Objet: Raccordement des eaux usées **Non Conforme**

## RAPPORT DE VISITE

### Contrôle de conformité des rejets Assainissement

Contrôle de conformité: 3 Rue Beaugency-AUREILHAN

Schéma de principe

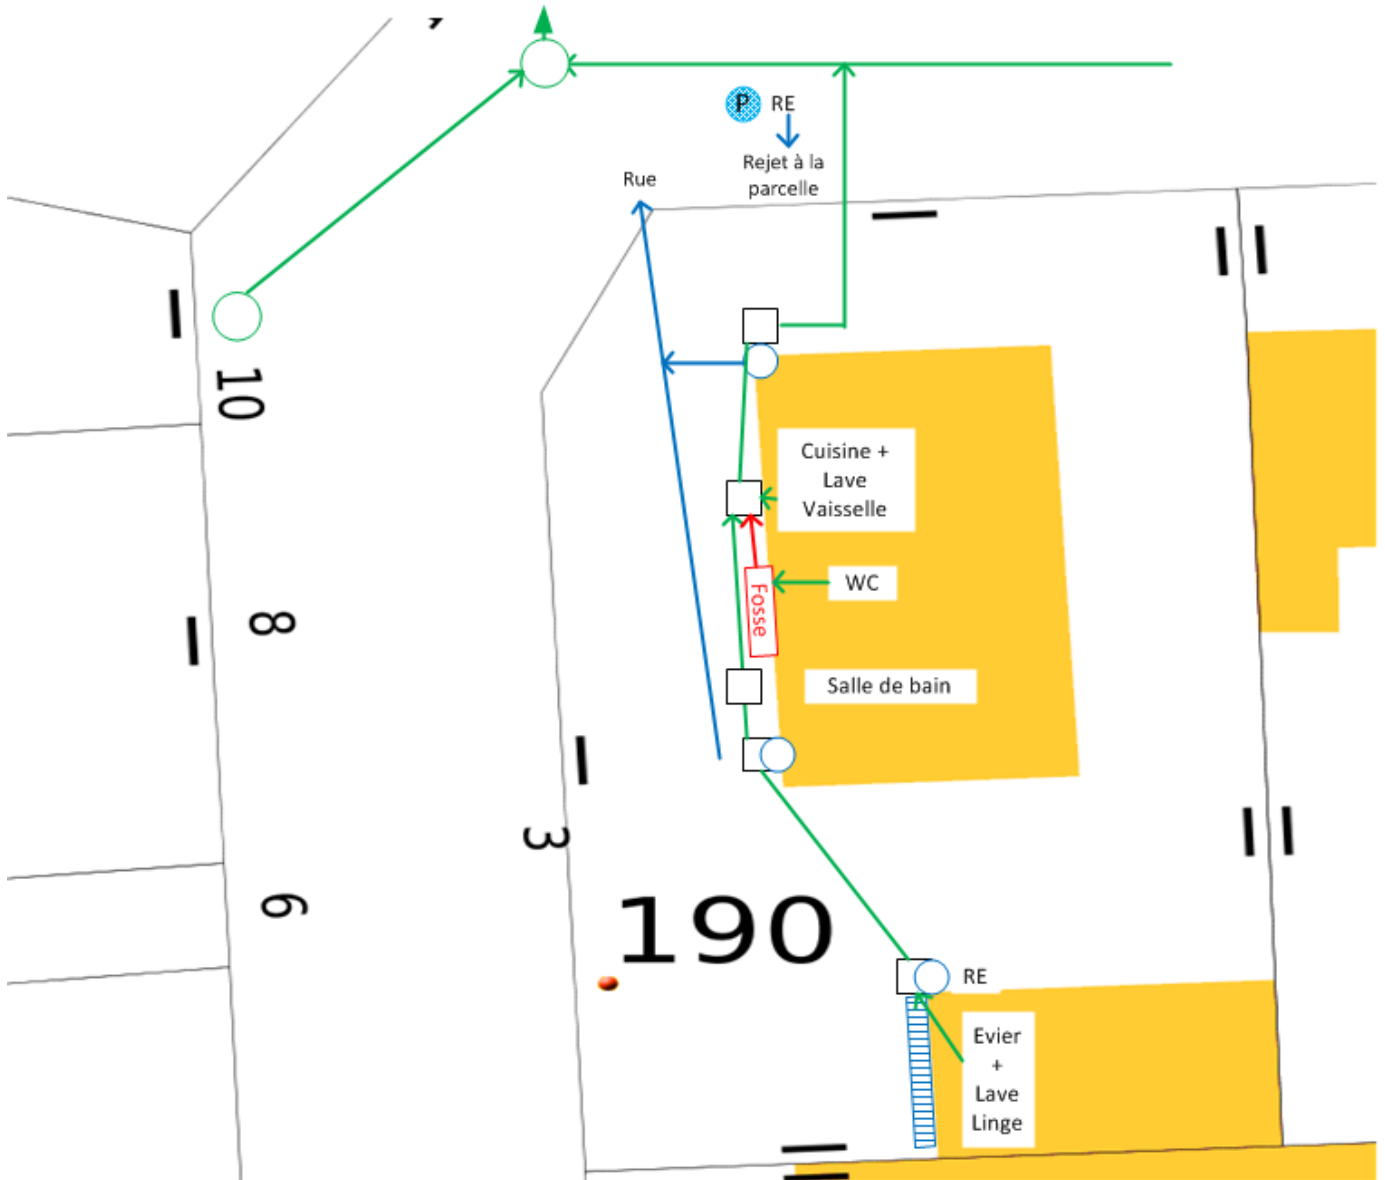
- Une partie des eaux usées est raccordée sur une fosse septique
- La boîte de branchement n'a pas été localisée

<b><u>WC:</u></b>	n°1: Oui,EU	n°2: Non	n°3: Non	Autres: Non
<b><u>Salle de Bain:</u></b>	n°1: Oui,EU	n°2: Non	n°3: Non	Autres: Non
<b><u>Cuisine:</u></b>	n°1: Oui,EU	n°2: Non	Autres: Non	
<b><u>Lave Vaisselle:</u></b>	n°1: Oui,EU	n°2: Non	Autres: Non	
<b><u>Lave Linge:</u></b>	n°1: Oui,EU	n°2: Non	Autres: Non	
<b><u>Lavoir:</u></b>	n°1: Non	n°2: Non	Autres: Non	
<b><u>Lavabo:</u></b>	n°1: Non	n°2: Non	Autres: Non	
<b><u>Évier supp:</u></b>	n°1: Oui,EU	n°2: Non	Autres: Non	
<b><u>Robinet Ext:</u></b>	n°1: Oui,Non couvert,Autres		Autres: Oui,Couvert,EU	
<b><u>Fosse Septique / BAG:</u></b>	Oui			
<b><u>Système de relevage:</u></b>	Non			
<b><u>Conformité des EU:</u> <span style="color: red;">NON CONFORME</span>, boîte de branchement non localisée et fosse septique en service</b>

*Dès l'établissement du branchement, que les **fosses** et autres installations de même nature seront mise hors d'état de servir ou de créer des nuisances à venir, par les soins et aux frais des propriétaires. En cas de défaillance, le service d'assainissement pourra se substituer au propriétaire, agissant alors aux frais et risques de l'usager, conformément à l'article 35-3 du code de la santé publique.*

*Les dispositifs de traitement et d'accumulation ainsi que **les fosses septiques**, mis hors service ou rendus inutiles pour quelque cause que ce soit, sont vidangés et curés. Ils sont soit comblés, soit désinfectés s'ils sont destinés à une autre utilisation.*
